Pleszewskie Centrum Medyczne
w Pleszewie
Sp. z o.o.

Pleszew, dn.13.12.2022 r.

Dotyczy: Dostawy sprzętu medycznego (defibrylator, kardiotokograf, lampa operacyjna bezcieniowa, lampa zabiegowa sufitowa, pompa objętościowa, USG położniczo-ginekologiczne, myjnia do kaczek i basenów).
Znak sprawy Te 2300–34/2022

Pytanie 58

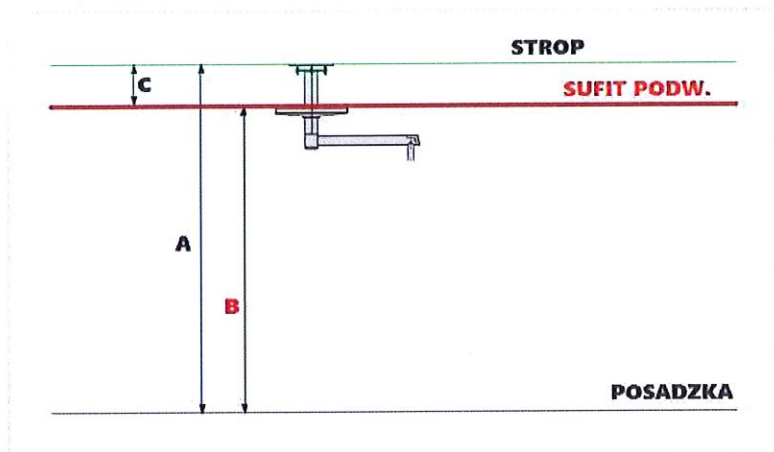
Prosimy o podanie następujących informacji:

A. Wysokość do stropu oraz typ stropu [kanałowy / gęsto żebrowy / żelbeton / inny:.....]

B. Wysokość do sufitu podwieszanego oraz typ sufitu podwieszanego [płyta gipsowokartonowa / kasetony GK (50x50 lub 60x60) / kasetony blacha (50x50 lub 60x60) / inny:]

C. Dystans pomiędzy A i B

Wysokość do stropu oraz typ stropu [kanałowy / gęsto żebrowy / żelbeton / inny:.....]

Wysokość stropu to 3 metry. Strop wykonany jest ze strunobetonowej płyty.

Pytanie 79

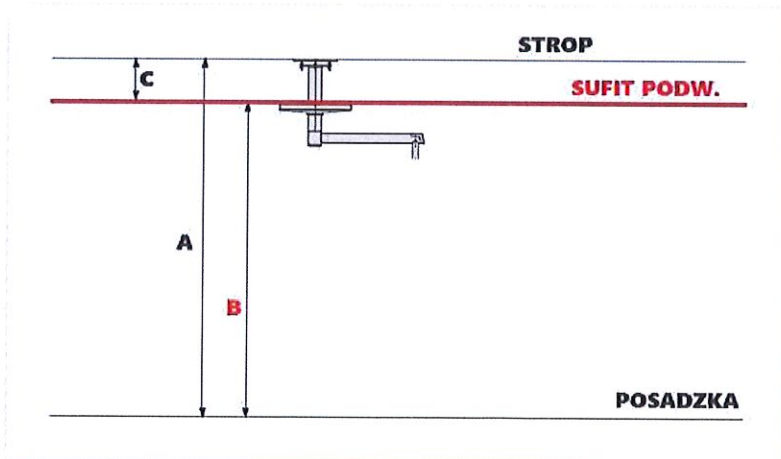
Prosimy o podanie następujących informacji:

- A. Wysokość do stropu oraz typ stropu [kanałowy / gęsto żebrowy / żelbeton / inny:.....]
B. Wysokość do sufitu podwieszanego oraz typ sufitu podwieszanego [płyta gipsowokartonowa / kasetony GK (50x50 lub 60x60) / kasetony blacha (50x50 lub 60x60) / inny:]
C. Dystans pomiędzy A i B

A. Wysokość do stropu oraz typ stropu [kanałowy / gęsto żebrowy / żelbeton / inny:.....]
Wysokość – 3 metry. Strop wykonany jest ze strunobetonowej płyty.

Pytanie 81

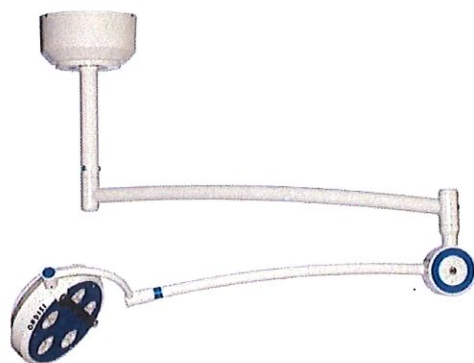
Czy Zamawiający dopuści lampę bez uchwytów brudnych, a ze sterylnym uchwytem do pozycjonowania czaszy?

Odpowiedź: Zgodnie z SWZ.
